MINISTERO DELL'AMBIENTE E DELLA TUTELA DEL TERRITORIO E DEL MARE

Oggetto: ss 675 "umbro-laziale". completamento del collegamento del porto di Civitavecchia con il nodo intermodale di Orte tratto Monte Romano est – Civitavecchia. Progetto preliminare (cup f32c13000010005) Integrazioni e chiarimenti

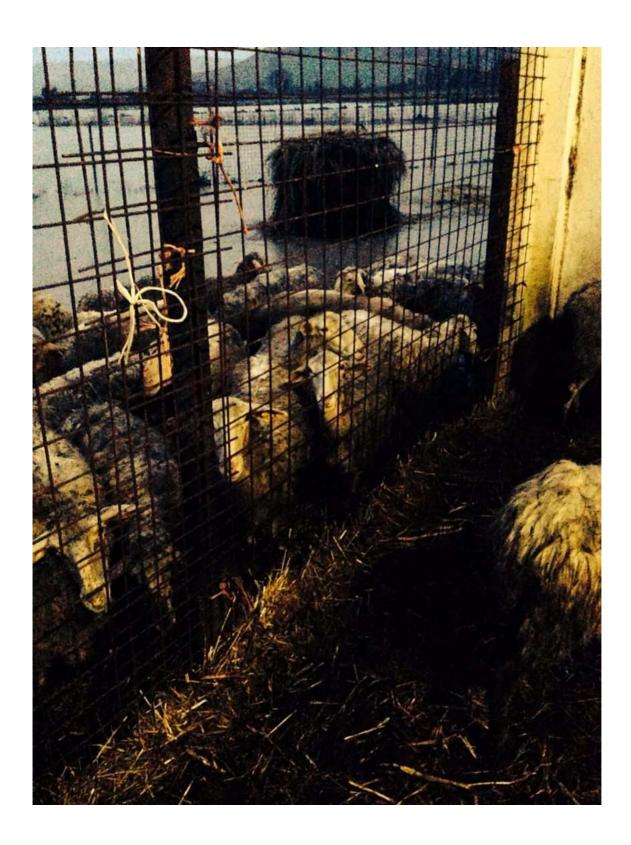
Le foto allegate sono una dimostrazione inconfutabile del fatto che la zona su cui insiste il progetto è stata ogni anno sottoposta a dura prova per l'esondazione del fiume Mignone.

La costruzione di un opera di tale portata andrebbe a peggiorare la situazione attuale.

Si allegano foto realizzate nei terreni di proprietà dell'azienda PALOMBI durante le alluvioni del 2014 e 2015, per meglio sottolineare la pericolosità delle scelte ANAS.
